保安規定 第66条 条文	記載の説明	備考																							
<p>66-12-2 可搬型代替交流電源設備 ①</p> <p>(1) 運転上の制限</p> <table border="1" data-bbox="240 415 1317 554"> <thead> <tr> <th>項目 ②</th> <th>運転上の制限 ③</th> </tr> </thead> <tbody> <tr> <td>可搬型代替交流電源設備</td> <td>可搬型代替交流電源設備による電源系2系列<sup>※1</sup>が動作可能であること<sup>※2</sup></td> </tr> </tbody> </table> <table border="1" data-bbox="240 594 1317 917"> <thead> <tr> <th>適用される原子炉の状態 ④</th> <th>設備 ⑤</th> <th>所要数 ⑥</th> </tr> </thead> <tbody> <tr> <td rowspan="3">運転 起 動 高温停止 冷温停止 燃料交換</td> <td>電源車</td> <td>2台×2<sup>※3</sup></td> </tr> <tr> <td>タンクローリ (4 k L)</td> <td>※4</td> </tr> <tr> <td>軽油タンク</td> <td>※4</td> </tr> </tbody> </table> <p>※1：1系列とは、電源車2台をいう。                  ※2：動作可能とは、緊急用電源切替箱接続装置、動力変圧器C系、AM用動力変圧器及び代替原子炉補機冷却系（熱交換器ユニット）に接続できることを含む。                  ※3：電源車は、荒浜側高台保管場所及び大湊側高台保管場所に分散配置されていること。                  ※4：「66-12-7 燃料補給設備」において運転上の制限を定める。</p> <p>(2) 確認事項</p> <table border="1" data-bbox="240 1207 1317 1425"> <thead> <tr> <th>項目 ⑦</th> <th>頻 度</th> <th>担 当</th> </tr> </thead> <tbody> <tr> <td>1. 電源車を起動し、運転状態（電圧等）に異常のないことを確認する。</td> <td><del>2</del>年に1回</td> <td>電気機器GM</td> </tr> <tr> <td>2. 電源車を起動し、動作可能であることを確認する。</td> <td>3ヶ月に1回</td> <td>モバイル 設備管理GM</td

第 1.14.9 図 第一ガスタービン発電機, 第二ガスタービン発電機又は電源車による M/C C 系及び M/C D 系受電  
(第二ガスタービン発電機 (荒浜側緊急用 M/C 経由) による M/C C 系及び M/C D 系受電の場合)  
タイムチャート

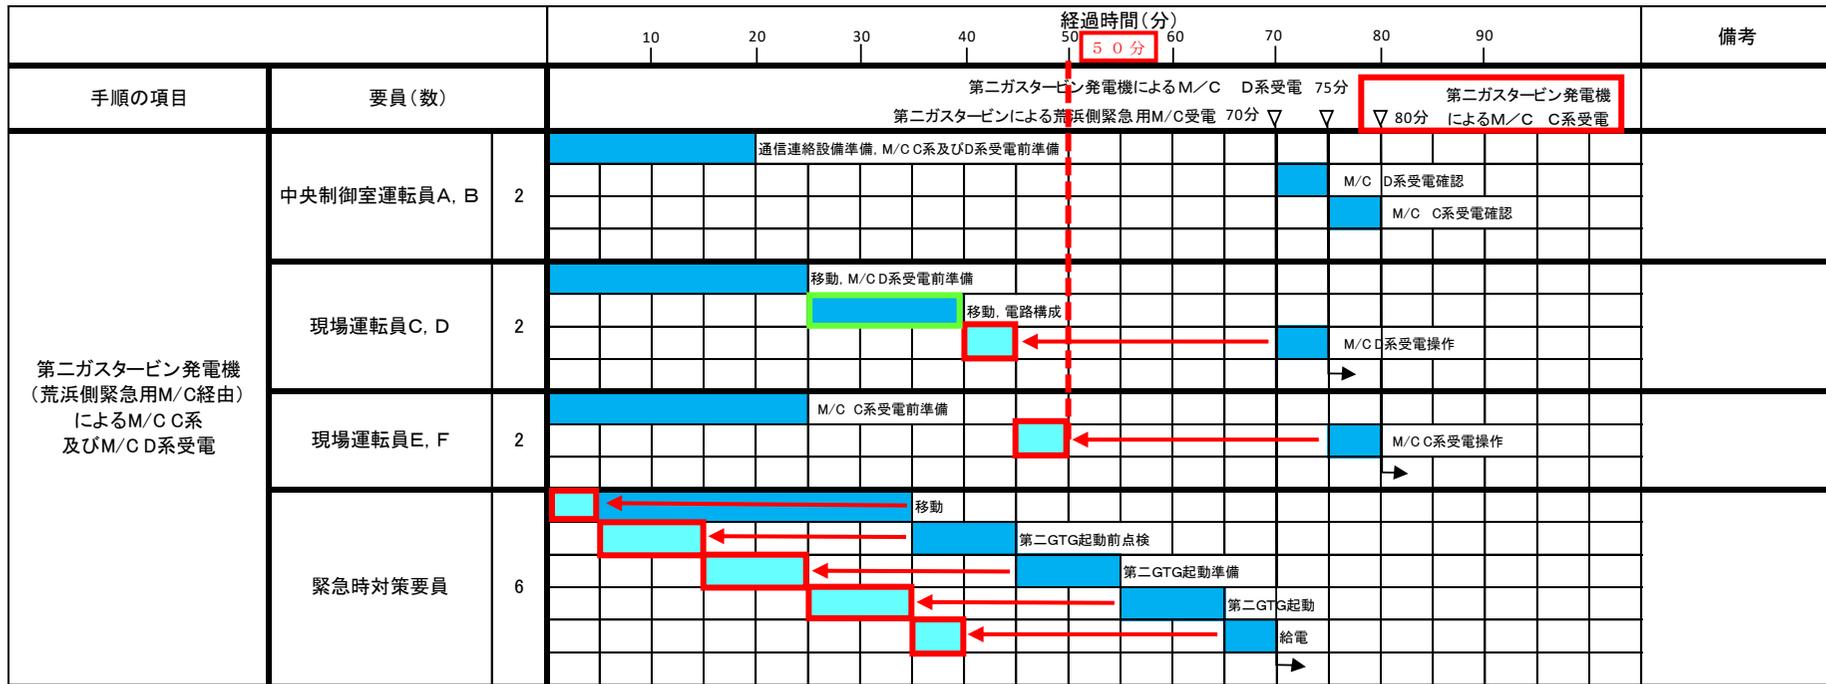
3. 第一ガスタービン発電機用燃料タンクの油量が20kL以上であることを確認する。ただし、第一ガスタービン発電機の運転中及び運転終了後12時間を除く。	1ヶ月に1回	当直長																																	
4. 第一ガスタービン発電機用燃料移送ポンプを起動し、動作可能であることを確認する。	1ヶ月に1回	当直長

事前準備により時間短縮
